## **Z á z n a m**

z jednání na akci „III/24032 Sazená - most ev.č. 24032-4 přes Červený potok v Sazené“ konaného dne 9. června 2016 v zasedací místnosti Obecního úřadu Sazená. Předmětem bylo projednání dokumentace pro stavební řízení před podáním žádosti o stavební povolení. Přítomni dle prezenční listiny.

POHLED PROTI VODĚ (VARIANTA b) MADLO ZÁBRADLÍ ROVNOBĚŽNĚ S POVRCHEM KAMENNÉHO PARAPETU)

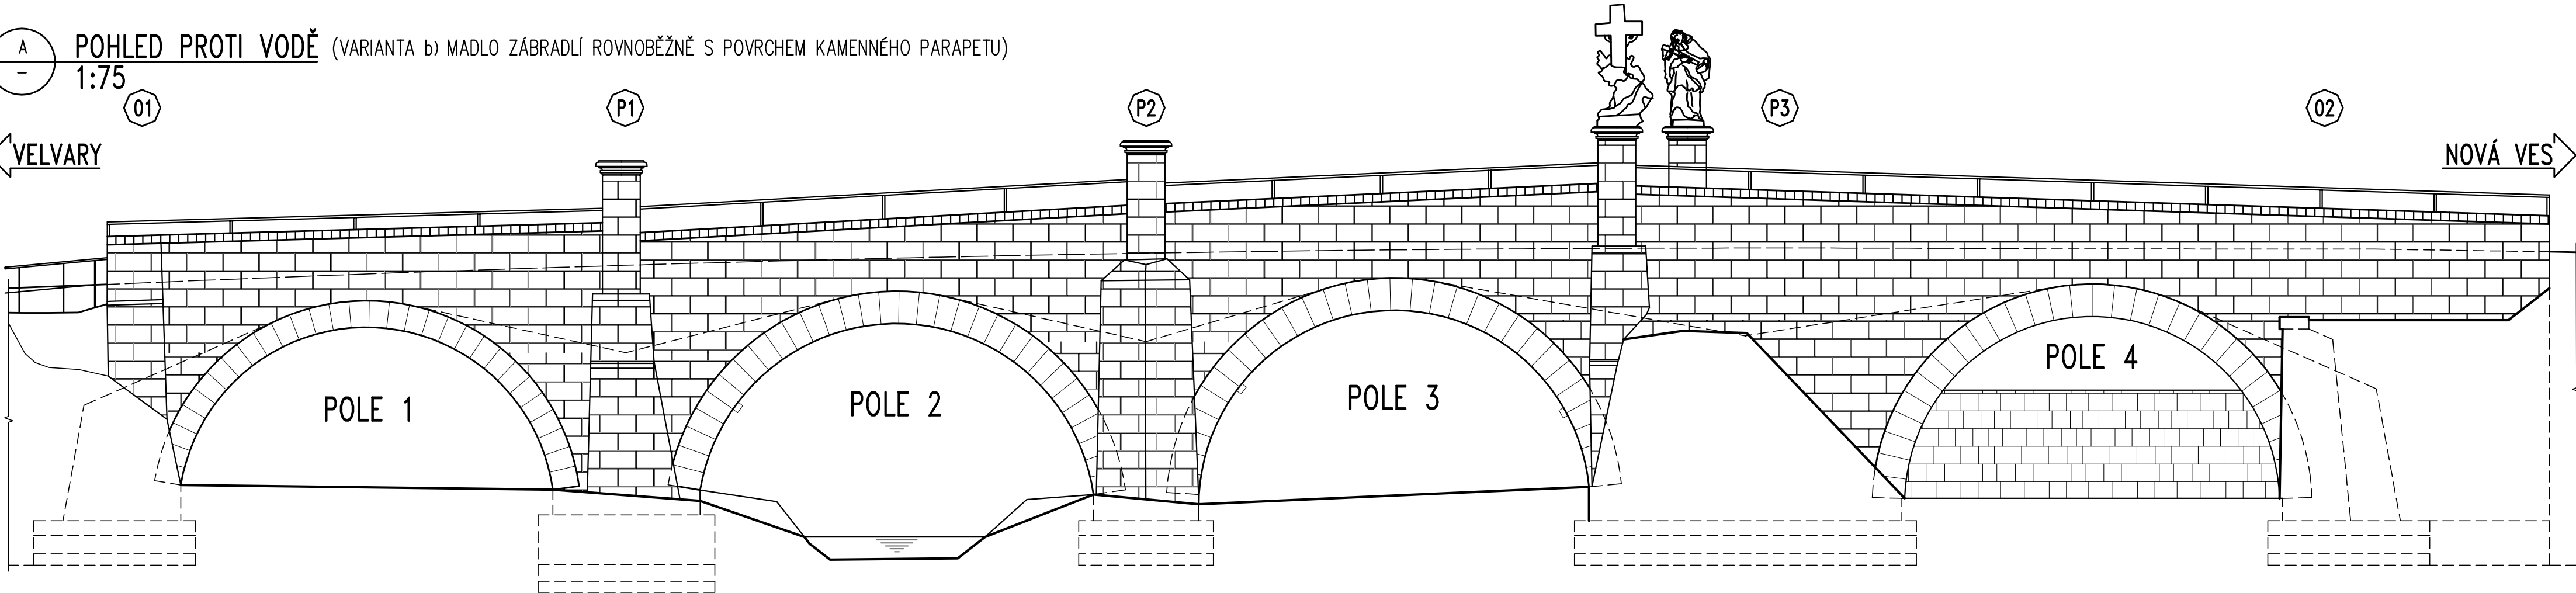
Varianta b) průběžné ocelové madlo kotvené do kamenného parapetu, vedené rovnoběžně s povrchem parapetu, v proměnné vzdálenosti od povrchu chodníku (odrazného proužku), výška 0,9 m, bez svislé výplně

Varianta a), navržená projektantem, byla odmítnuta zástupcem investora, NPÚ, i zástupci obce. Varianty d) a e) jsou neprůchodné s ohledem na požadavek NPÚ na zachování stávajícího výškového průběhu horní linie mostu.

Možné varianty řešení jsou tedy pouze b) resp. c). Tyto byly projektantem dopracovány a tvoří součást zápisu. Z těchto dvou variant bude vybráno definitivní řešení zábradlí, které bude respektováno všemi dotčenými subjekty v další fázi projekční přípravy a realizace.
